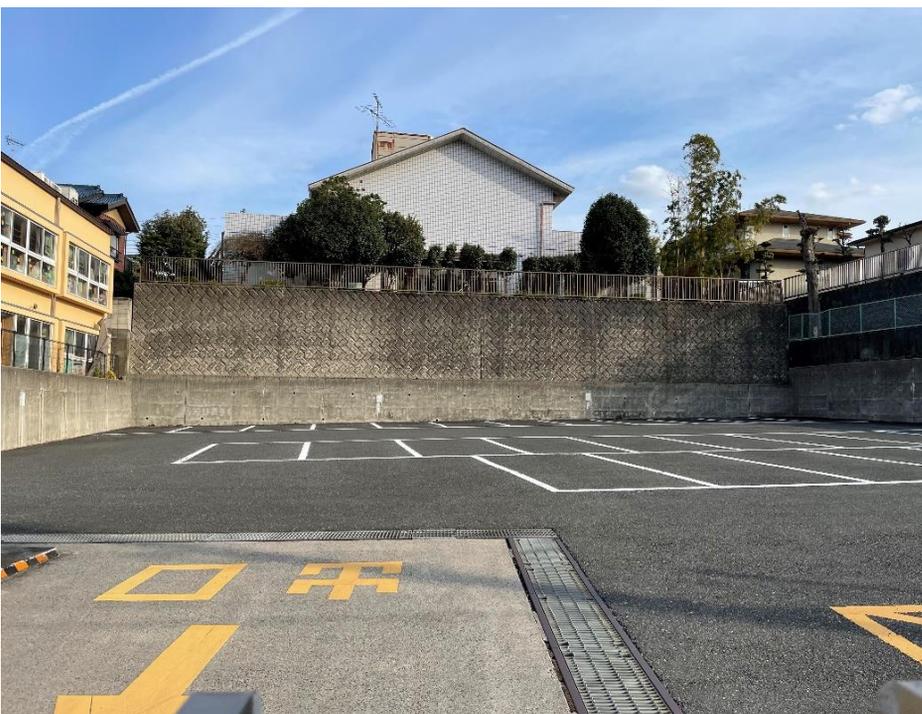
東側通路に図面に記載されていない産業廃棄物保管場所が設置されているため、取扱いについては整理しておく必要がある。

東側通路に図面に記載されていない物置が設置されているため、取扱いについては整理しておく必要がある。

擁壁について設置年月日、図面の有無等調査した上で補修等について対応が必要と思われる。

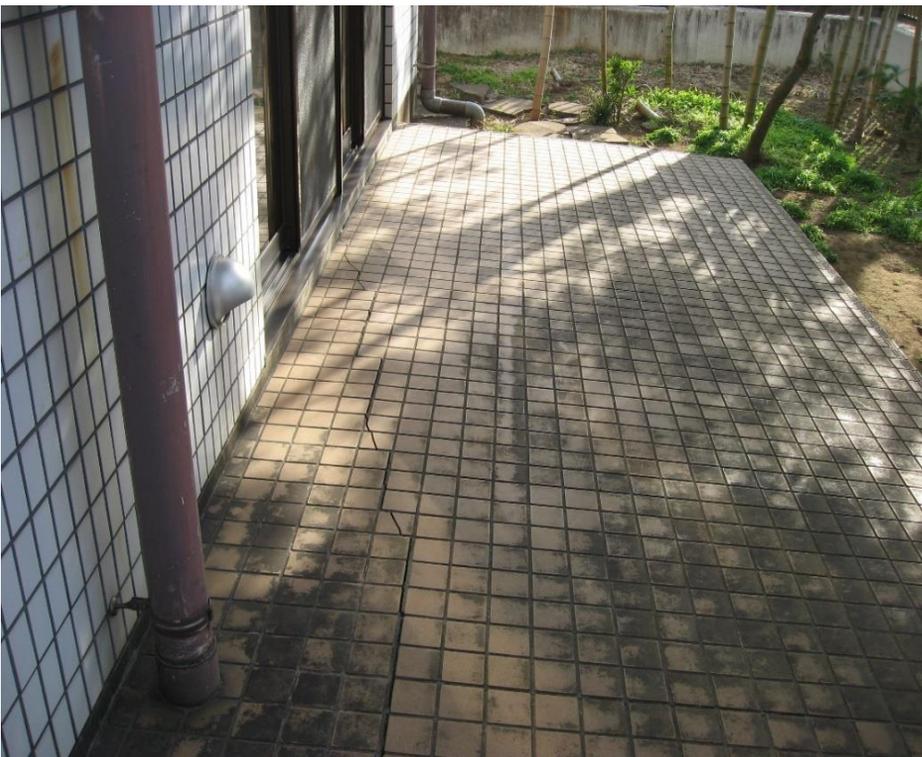
西側擁壁部にずれが生じている。

北側擁壁部にクラックが生じている。

北側テラス床にクラックが生じている。

建物周辺に地盤沈下が見られる。

建物周辺に地盤沈下が見られる。

建物周辺に地盤沈下が見られる。

建物周辺に地盤沈下が見られる。

浴室及びボイラー室一部が音楽練習室となっている。開口部を塞ぎ防音工事がなされている。

脱衣室が前室となっている。洗面器を新しいものに交換している。

ロビーにパーティションが設置されている。

洋室にある流し台及び調理台を新しいものに変更している。

洋室の物入の一部に間仕切壁を設置し、冷蔵庫置場に変更している。

茶室の炉の位置が違っている。

2階に上がる階段部に間仕切壁及び扉(アコーディオンカーテン)が設置されている。

2階和室にパーティションが設置されている。

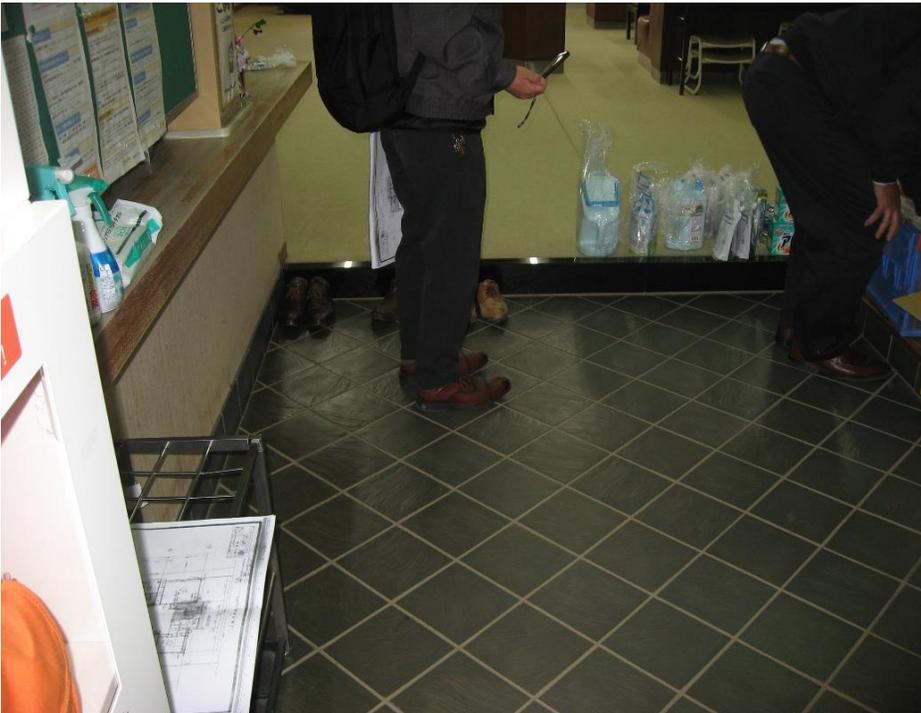
2階和室の一部の床をフローリング仕上にして事務所として使用している。

1階玄関と廊下で段差が生じており、解消する必要がある。

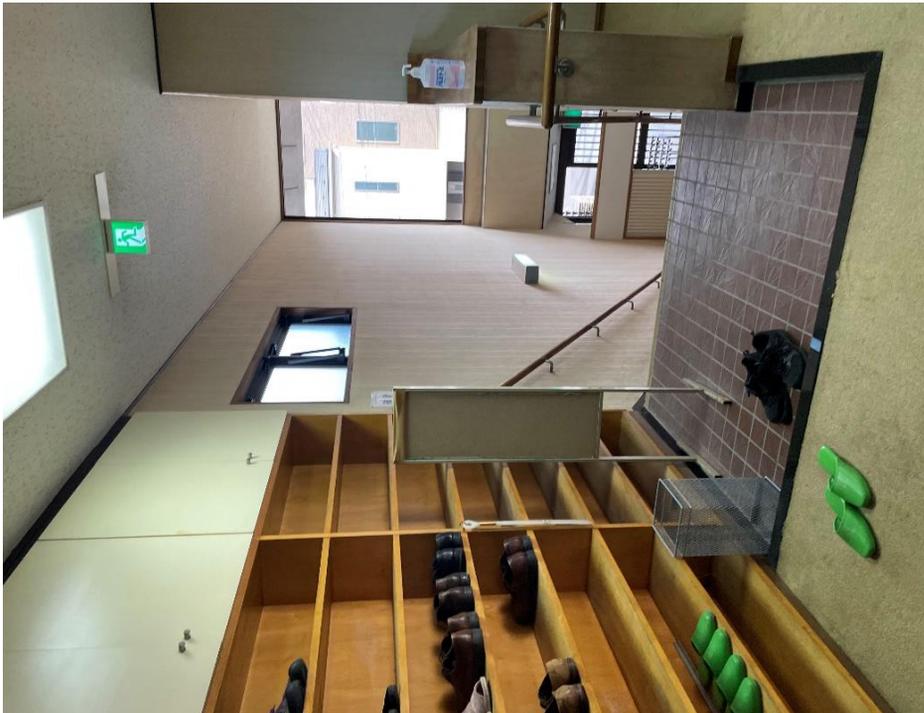
1階相談室内で段差が生じており、解消する必要がある。

1階洋室の流し台に給湯器が2台設置されている。また、サッシの一部を利用して各々外壁に壁付換気扇を設置しているが、延焼の恐れのある部分に位置しているため、撤去等の対応が必要となる。

2階階段と廊下で段差が生じており、解消する必要がある。

2階和室と廊下で段差が生じており、解消する必要がある。
